#### 4.2 採泥調査による対比

## 4.3. 既存地質文献との対比

## 5. 検討結果

図-4.13 今別付近における陸域と海域の物理探査記録の対比図

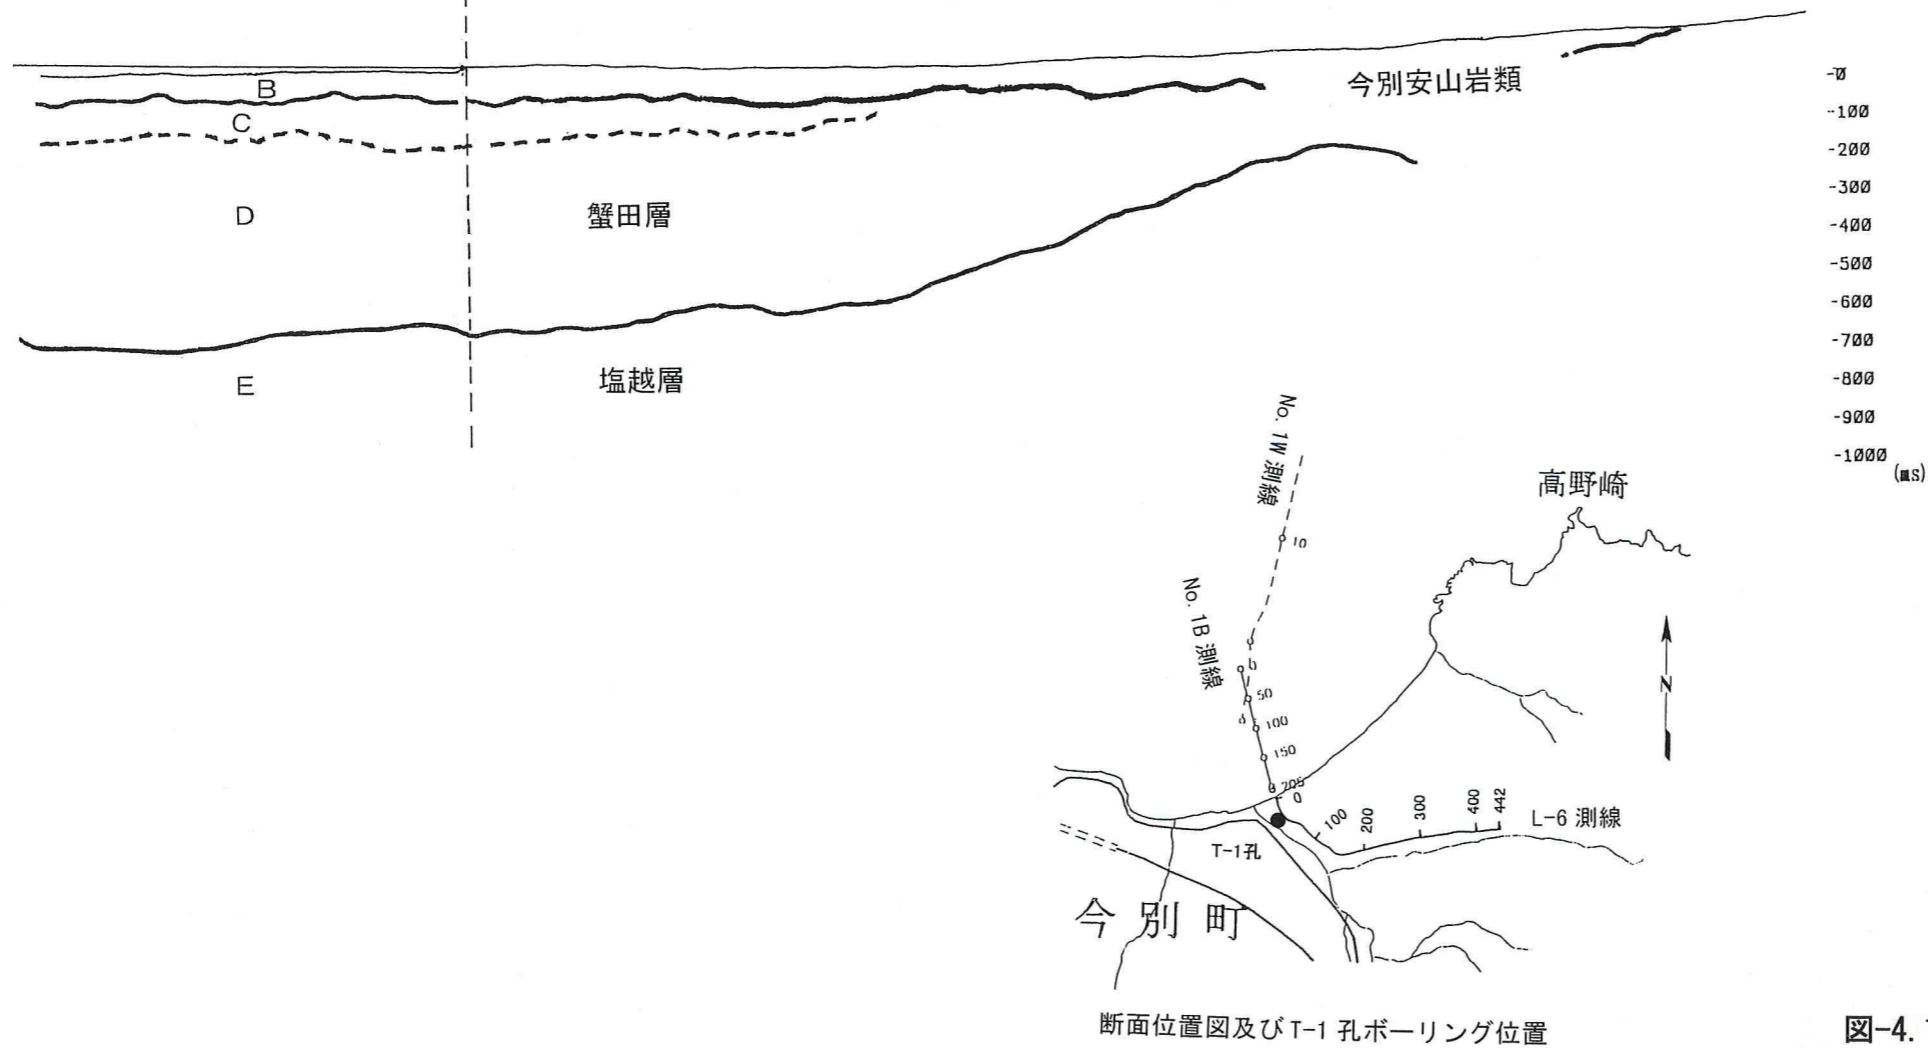
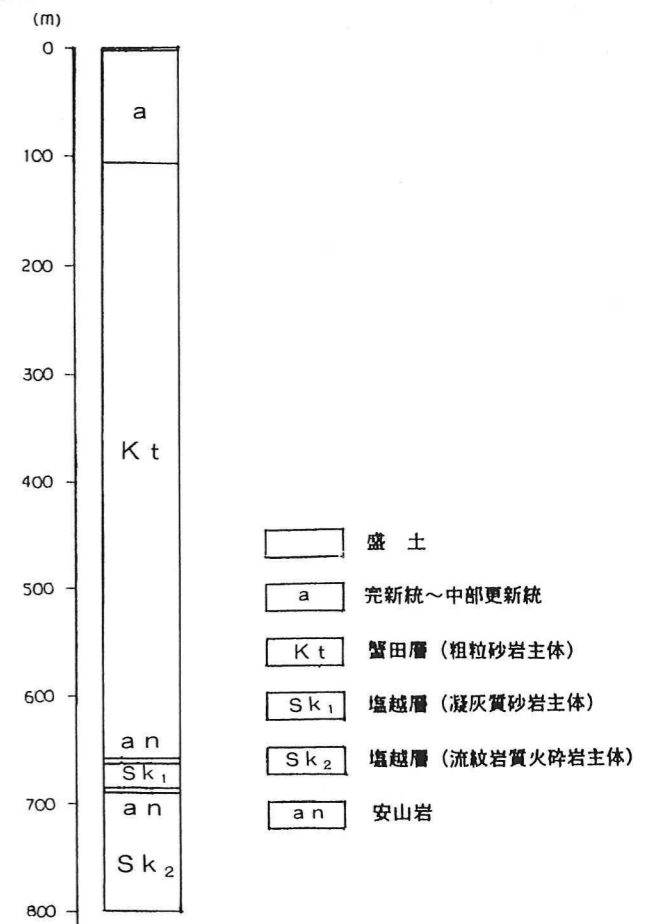
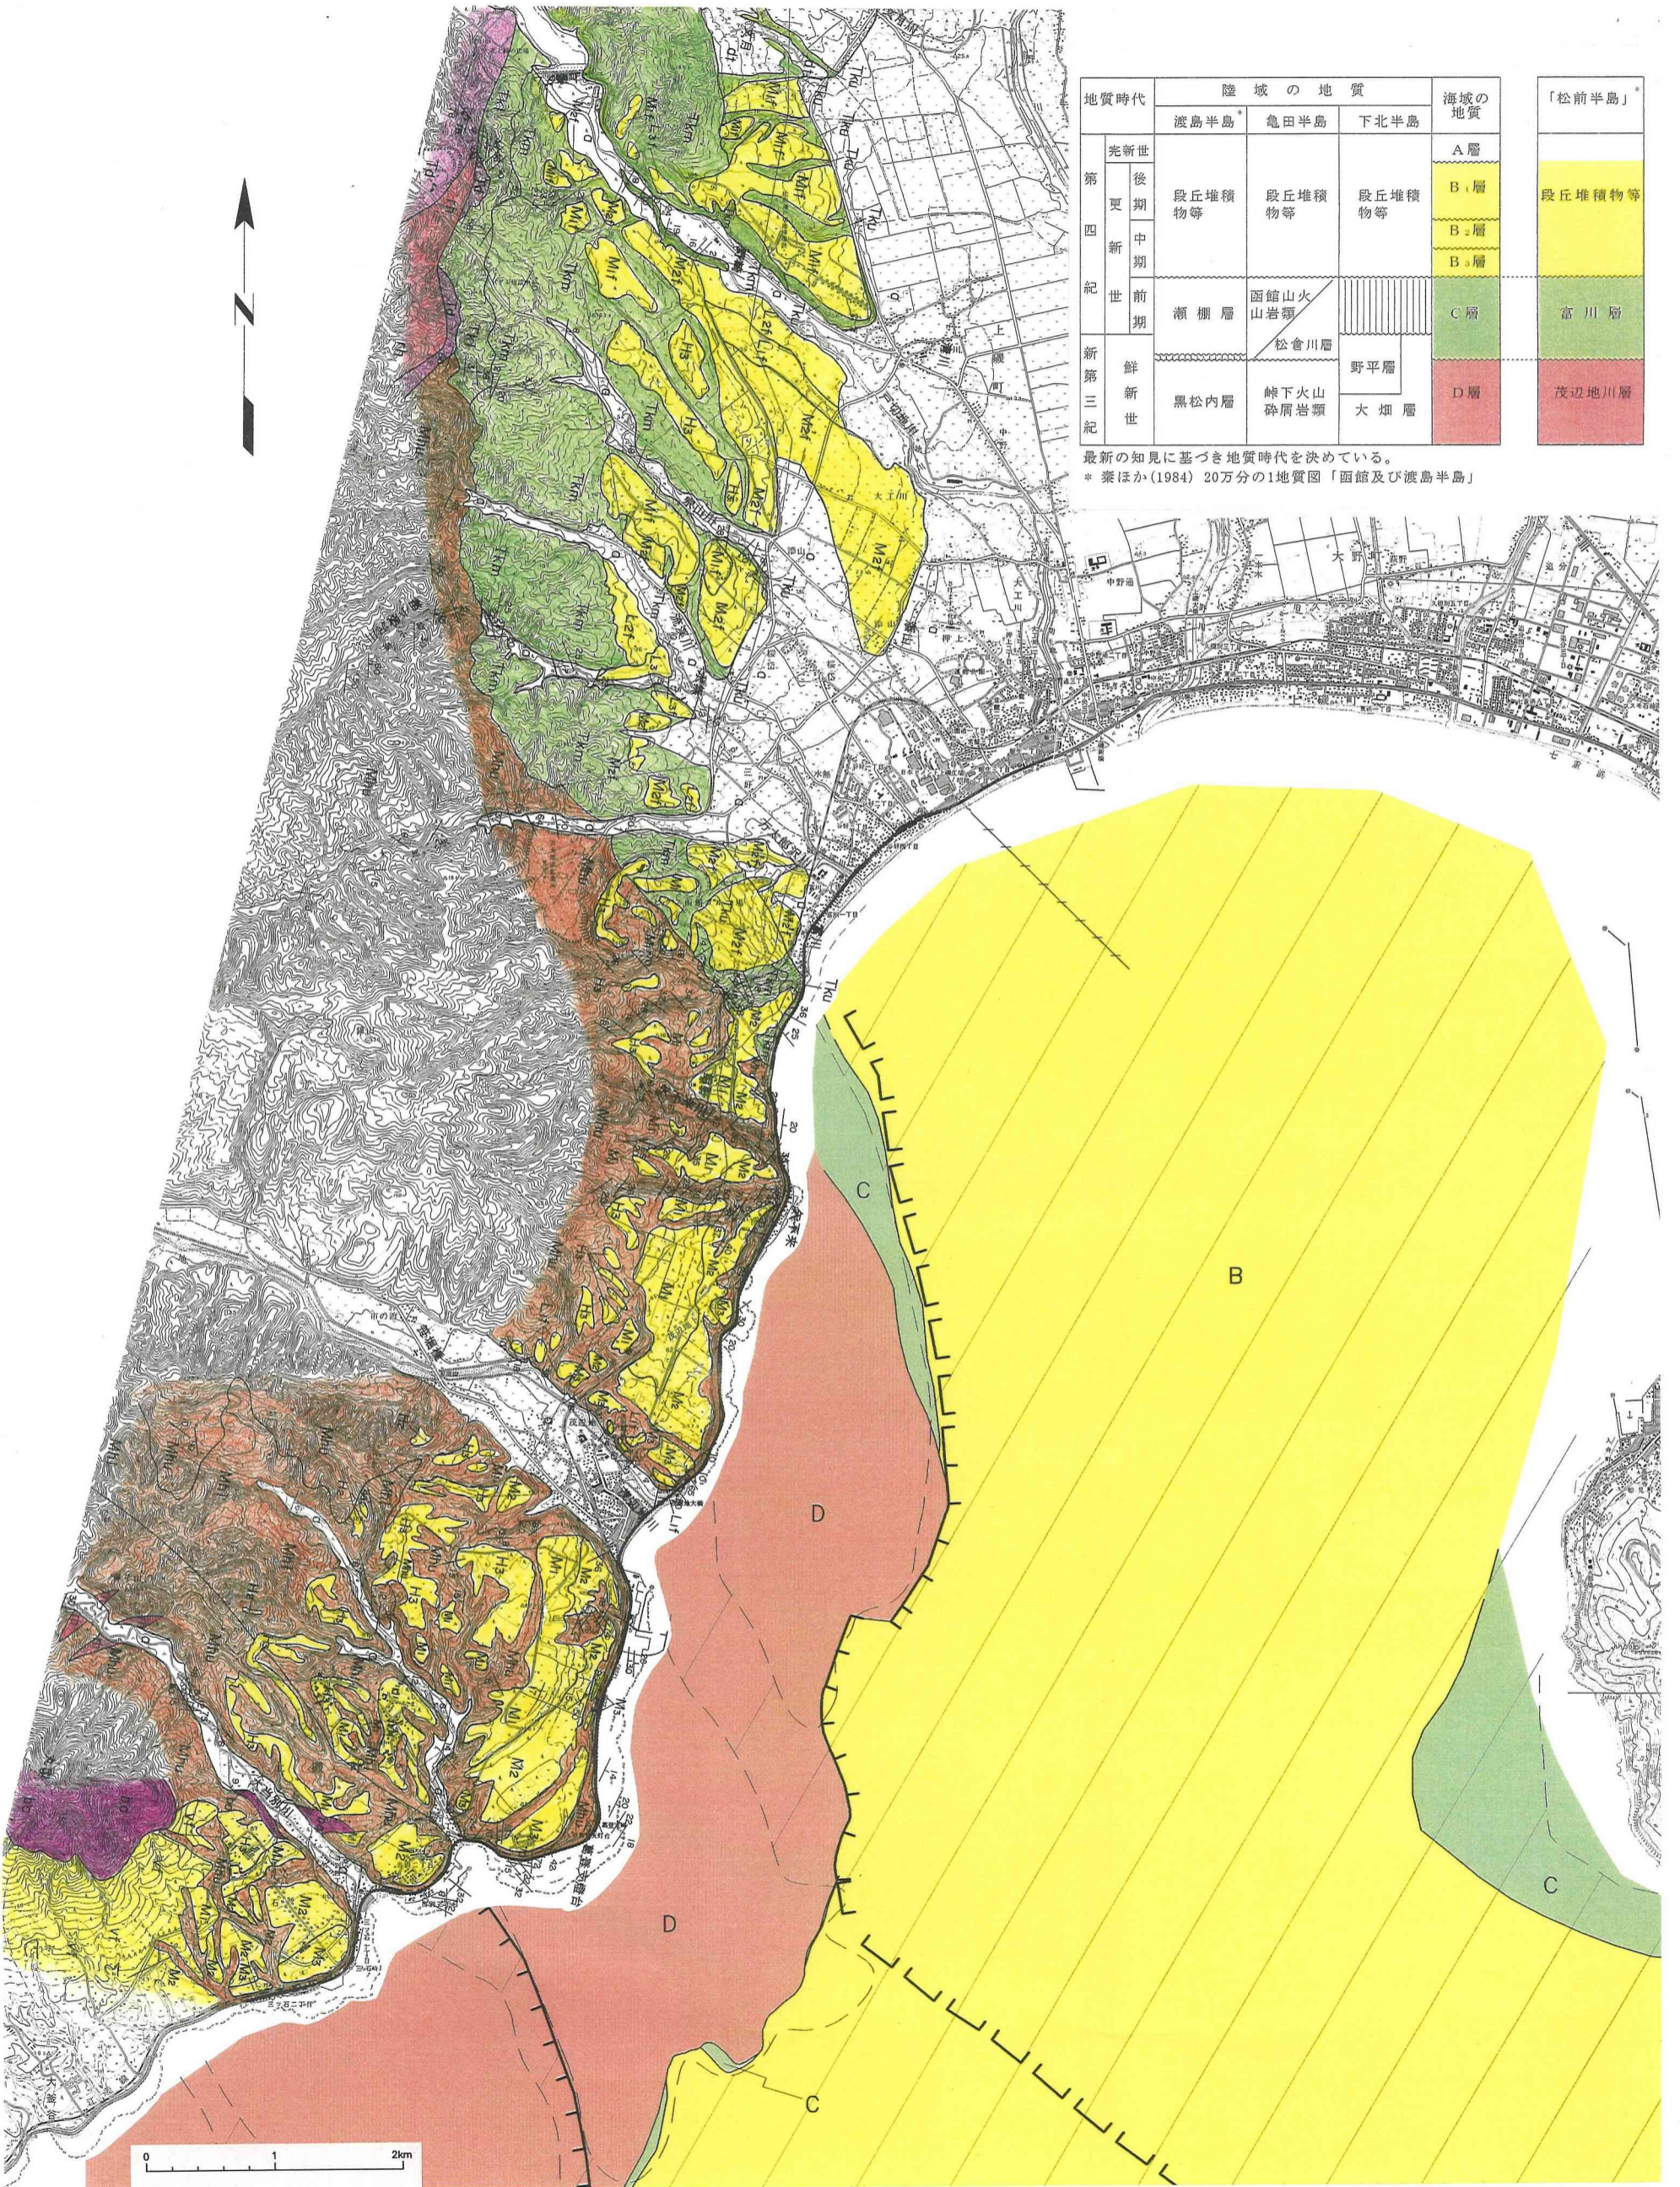
今別付近における陸域と海域の物理探査記録の比較を図-4.13に示す。

津軽半島の今別町沖合から今別町陸域にかけては、申請者が海域の音波探査、陸域の浅層反射法により、海から陸へと一連の物理探査を実施している。陸域の地表に分布する地層、浅層反射法測線のごく近傍で実施されたボーリング（T-1孔）結果と浅層反射法記録断面図、海上音波探査記録断面図との比較・検討から、音波探査によるD層を後期中新世～後期鮮新世の蟹田層に、E層を中期中新世～後期中新世の塩越層にそれぞれ対比している。

図-4.14 上磯付近における陸域と海域の地質分布  
4-23

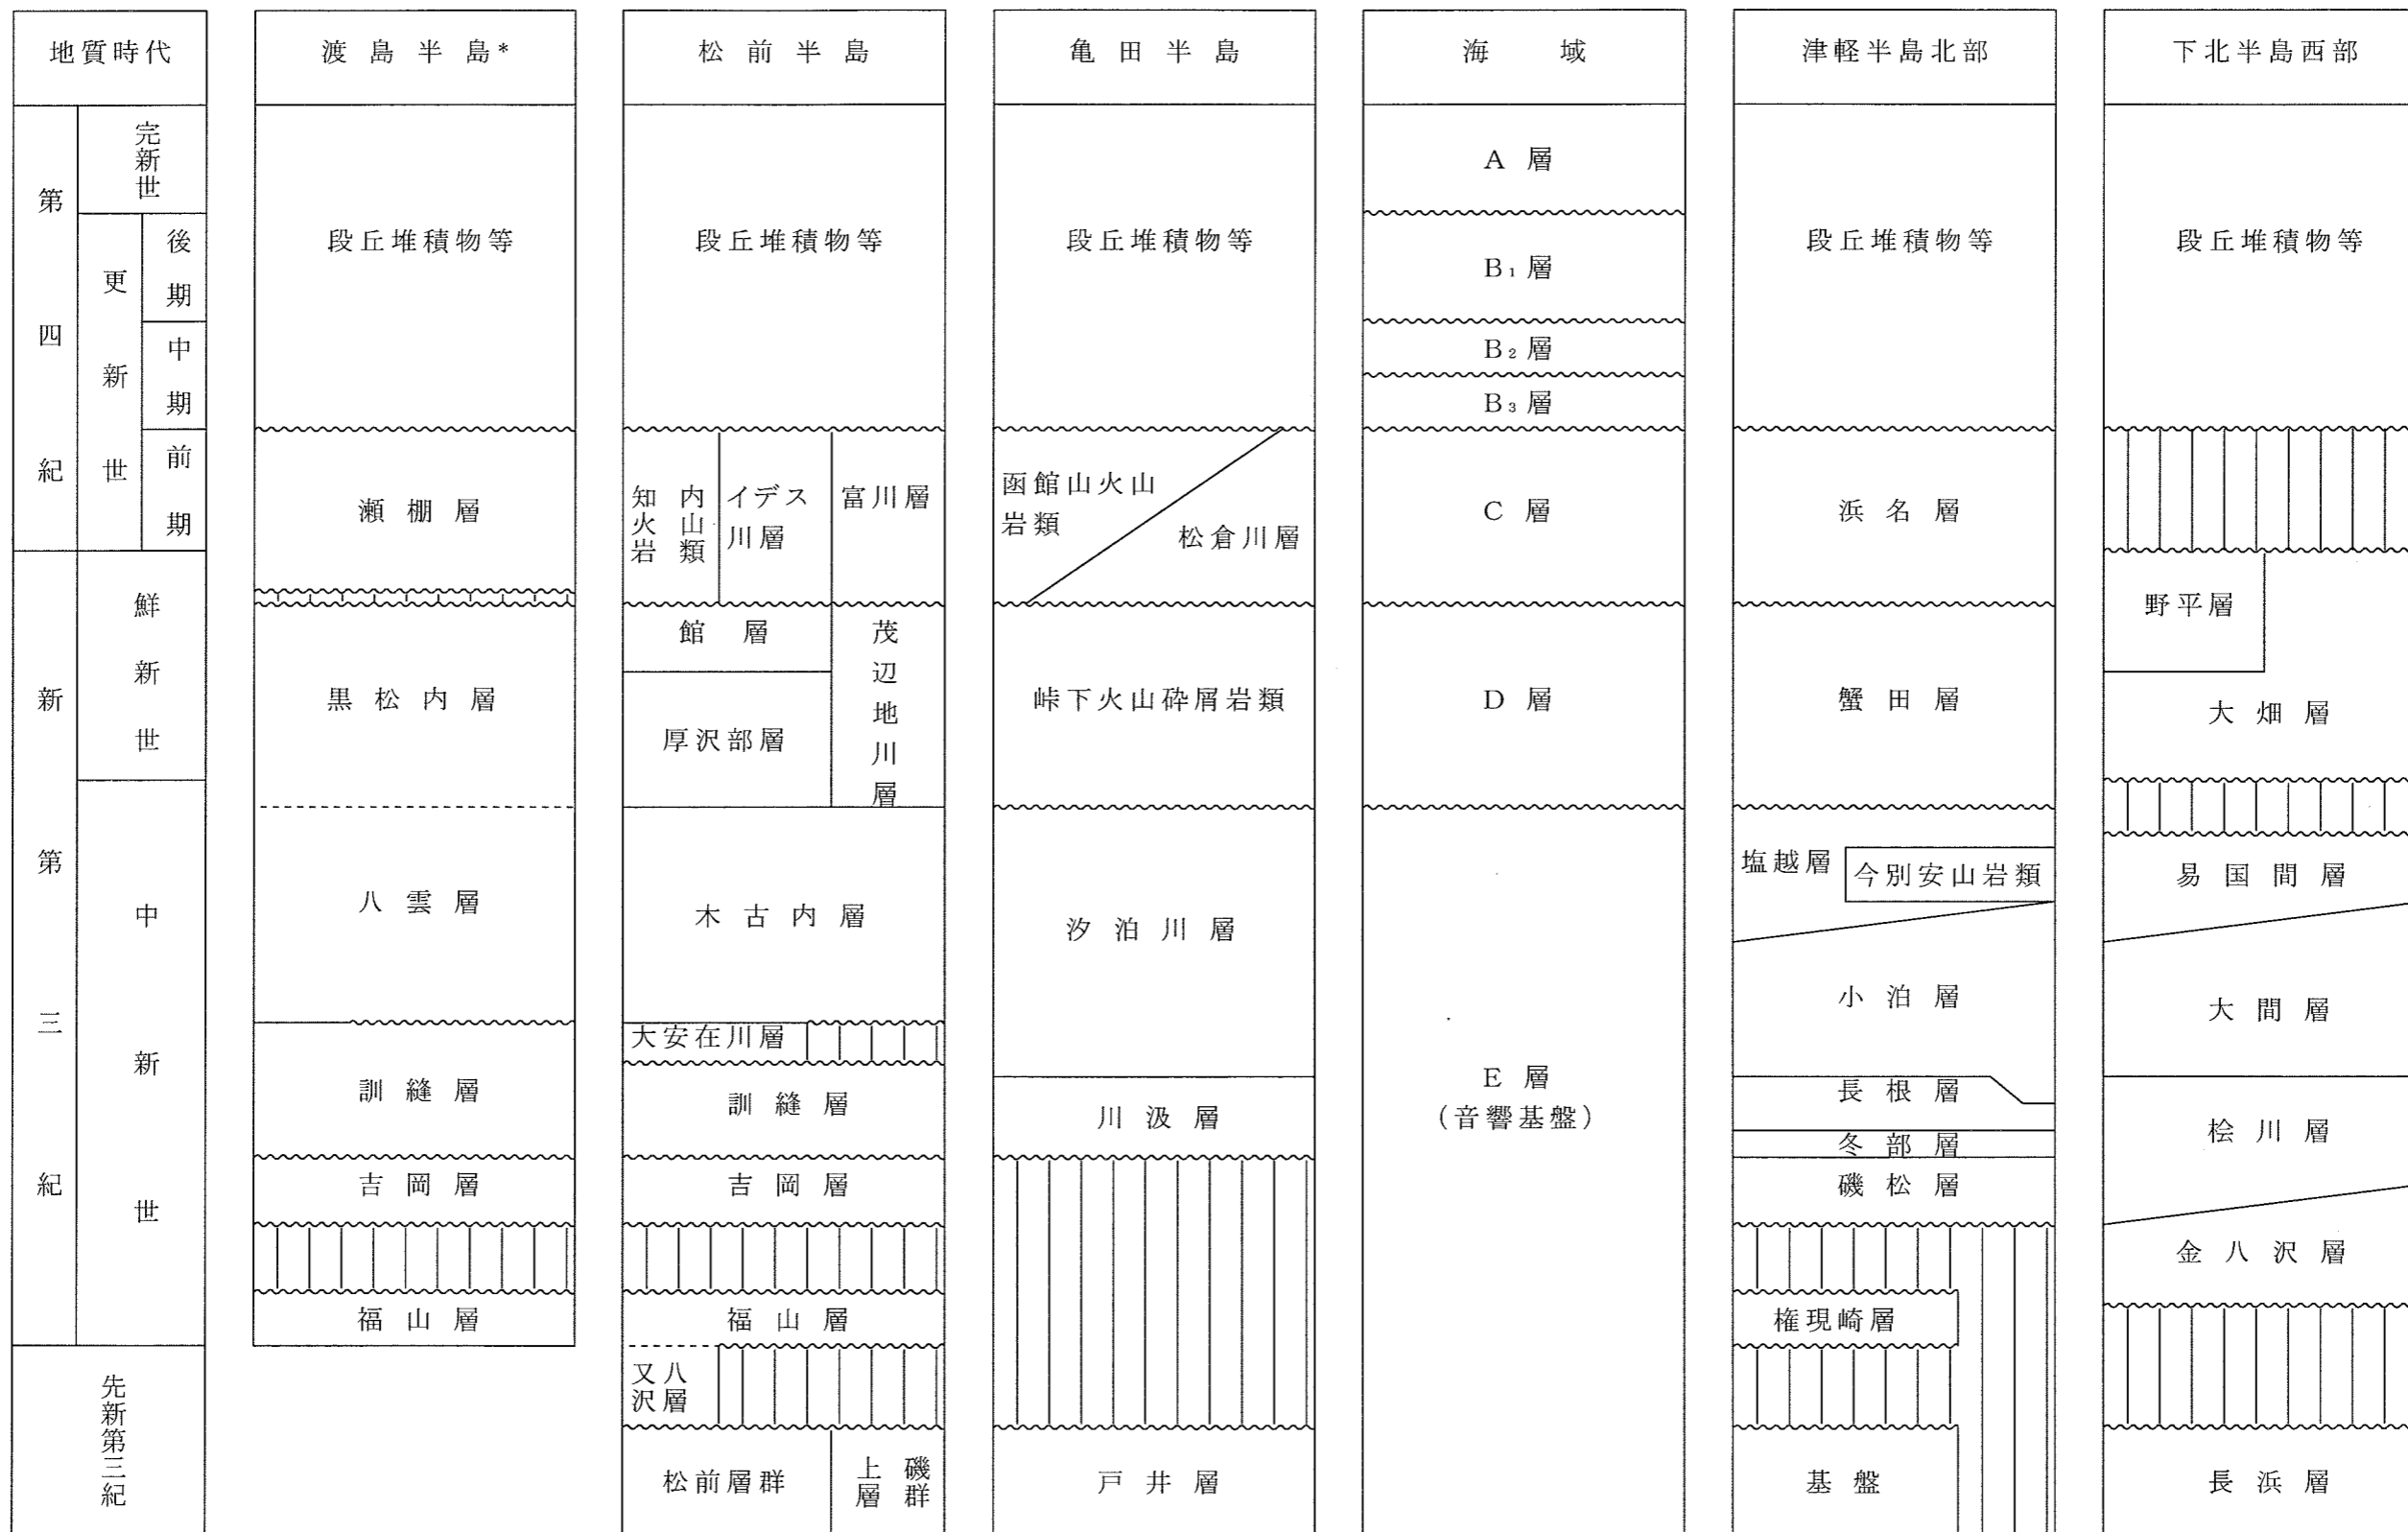
上磯付近における陸域と海域の地層の分布の比較を図-4.14に示す。

陸域に分布する地層の分布状況と海底に分布する地層の分布の連続性から、海域のD層を鮮新世の茂辺地川層に、C層を鮮新世～前期更新世の富川層にそれぞれ対比している。
